RAPPORT PROVISOIRE DU
06/11/2026
N° 100146

Vérification des machines équipées levage

Marque	**KOBELCO**	Modèle	—	Type	**SK75SR-7**	Année	**2021**
Marquage	**CE**	N° Constr.	**YT09047200**	N° Client	**1702389**	CMU	**2480**
Porteur	—	Immat.	—	Compteur	**4303 H**	Périodicité	**6 mois**

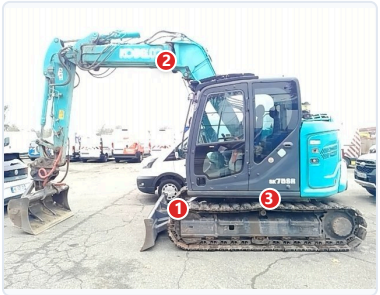
1. **Plusieurs enrobages caoutchoucs détériorés**
   Préconisation : Prévoir le remplacement
2. **Début de jeu sur l'ensembles des axes de l'équipement et sur la couronne d'orientation**
   Préconisation : Surveiller l'évolution
3. **Début de jeu sur couronne d'orientation**
   Préconisation : Surveiller l'évolution
